RA2E1 MCU グループ用評価キット EK-RA2E1 v1 Errata

Renesas RA ファミリ
RA2 シリーズ

発行年月日 2021年 10月 18日 Rev.2.00

図 2 MCU VCL 端子のコンデンサ値の違い

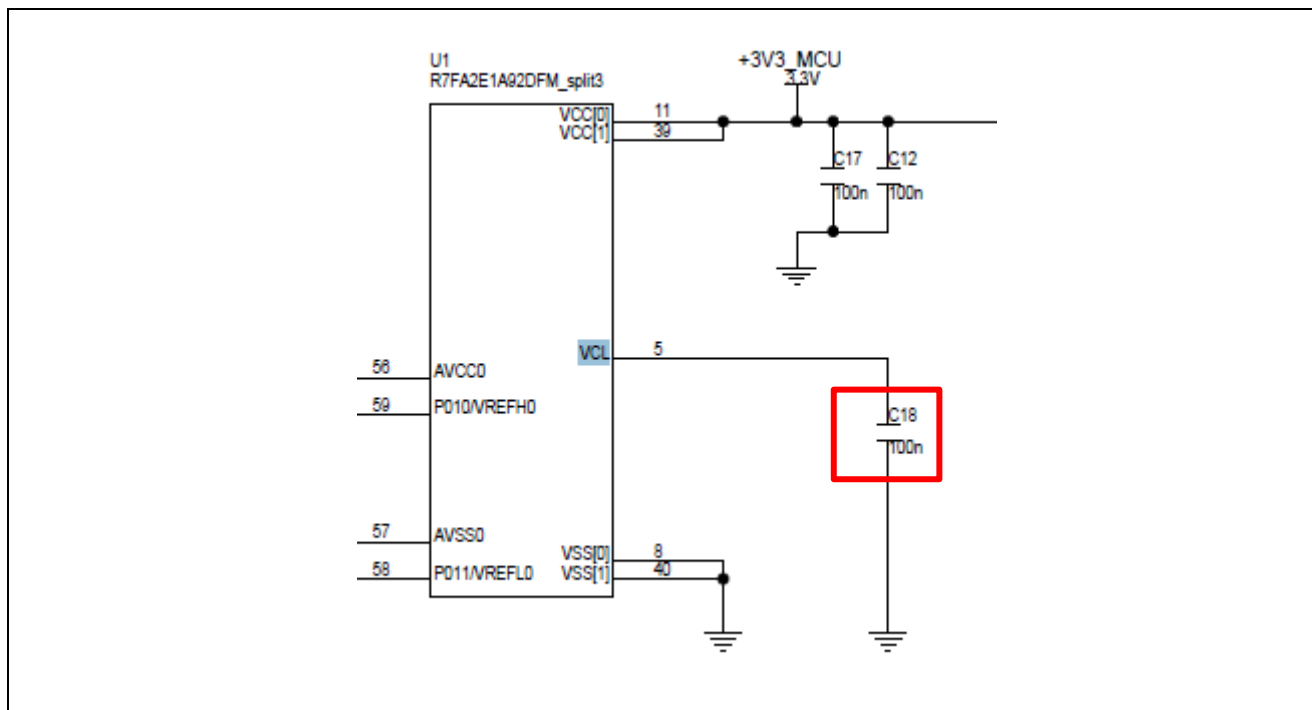
2.3.1 問題

ローパワーモードとフルパワーモードの切り替え時に誤動作する場合は、正しい値の積層セラミックコンデンサに交換することをお勧めします。

図 3 MCU ピンヘッダ J2 8 ピンのシルク表示の間違い

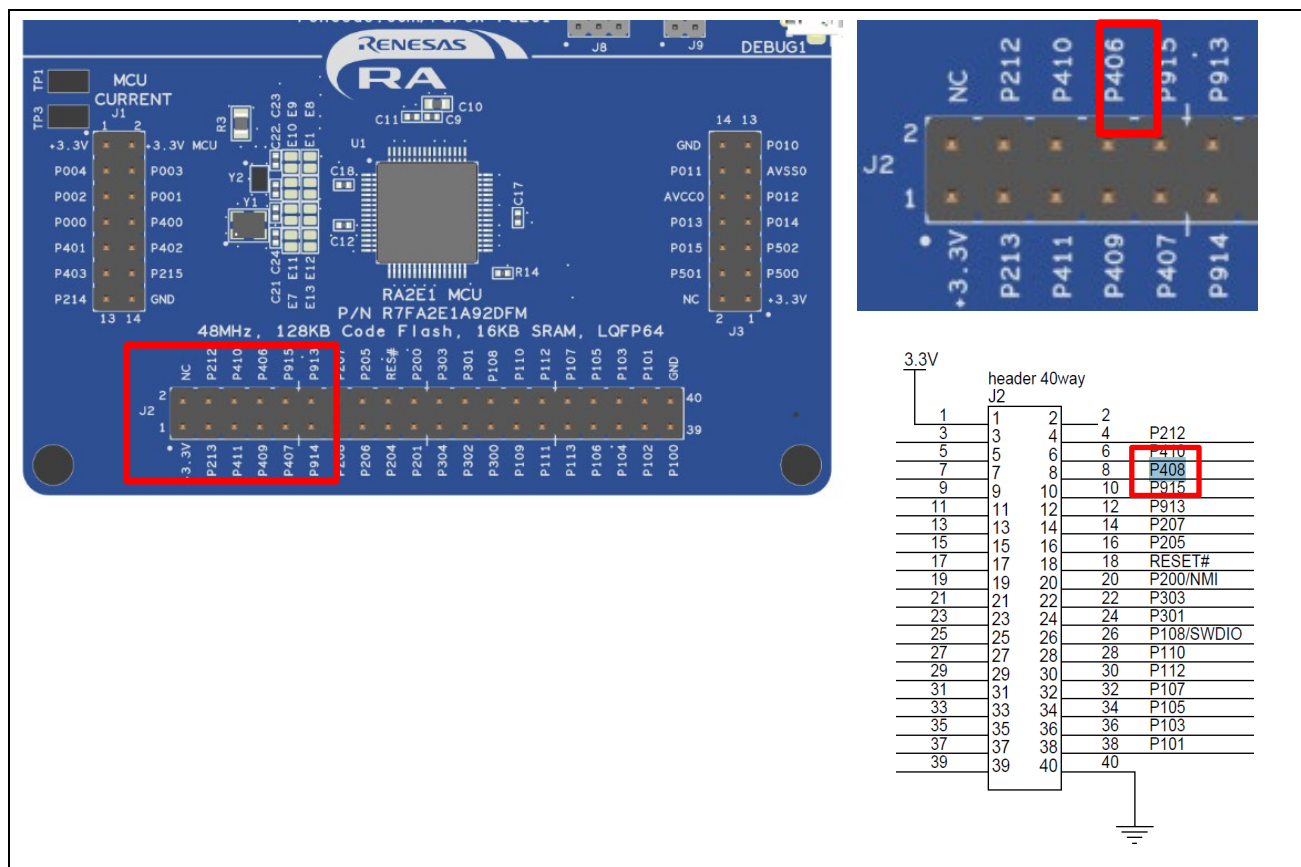
MCU ピンヘッダ J2 の 8 ピンの表示が間違っています。これは P408 であるべきところを P406 としています。回路図は正しいです。

今後、製造するボードではこのシルク表示が正しい表示をするように修正されています。
